改善箇所説明図

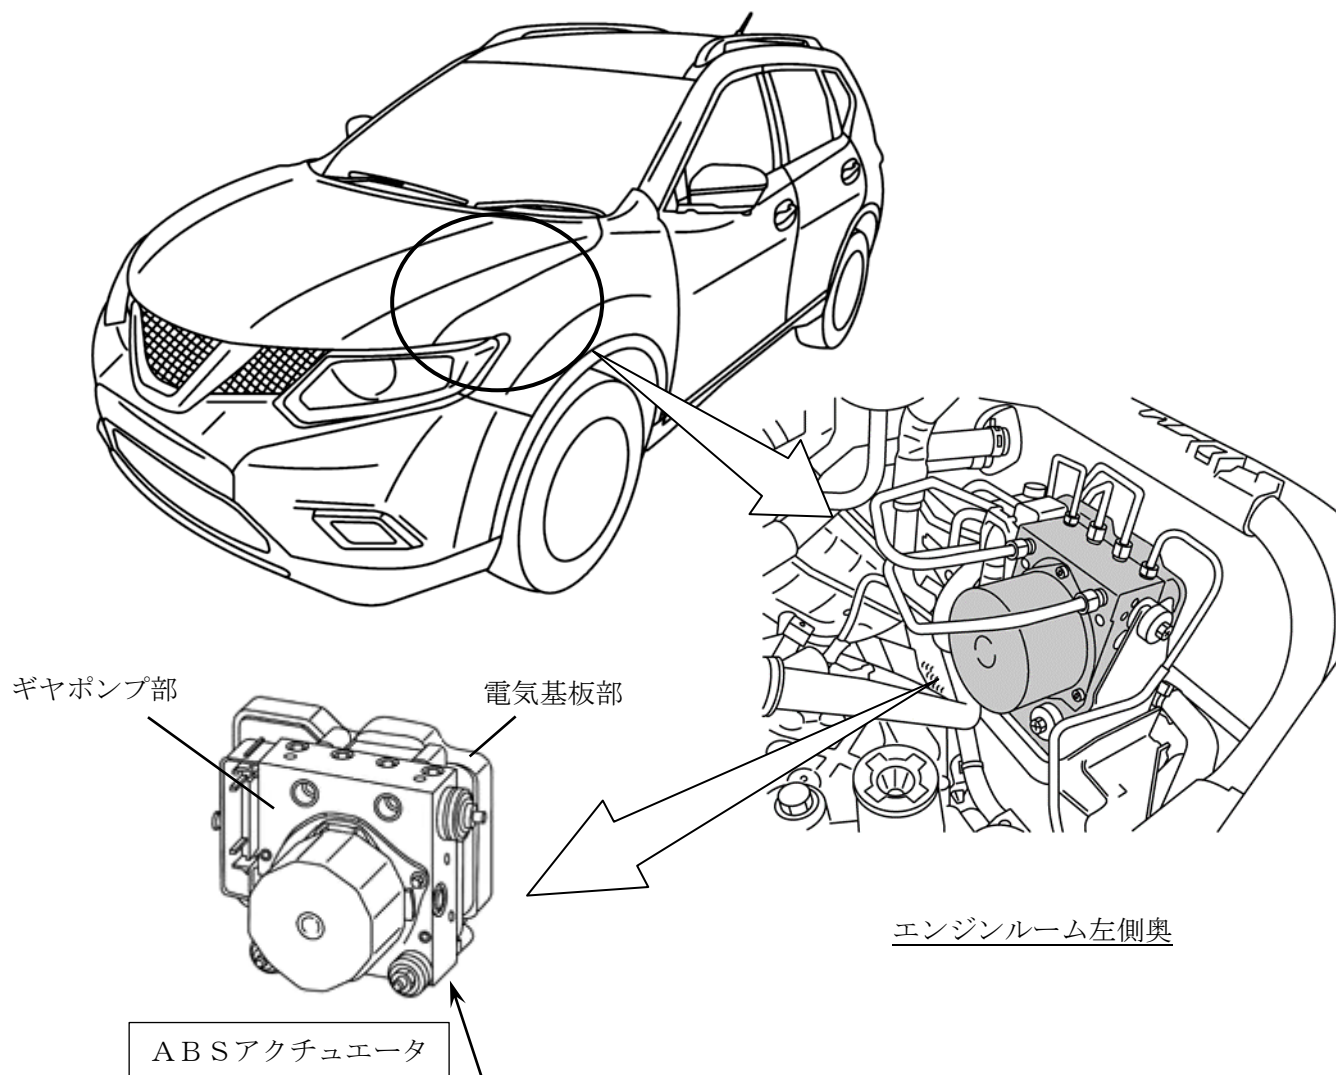
基準不適合発生箇所

ABSアクチュエータにおいて、ギヤポンプ内部のオイルシール成形時の温度管理が不適切なため、オイルシールの硬度が低くなっているものがある。そのため、オイルシールにブレーキ液が浸透してシール性能が低下し、そのまま使用を続けると、ブレーキ液がアクチュエータ内部に漏れ、電気基板に浸入すると、システム異常となりABSおよびVDC警告灯が点灯して機能が停止し、最悪の場合、電気回路がショートして火災に至るおそれがある。

改善の内容

全車両、ABSアクチュエータの製造番号を確認し、対象の場合は当該ABSアクチュエータを良品と交換する。(平成29年2月上旬予定)

識別：銀色のシールをモデルナンバープレートの右横に貼り付ける。
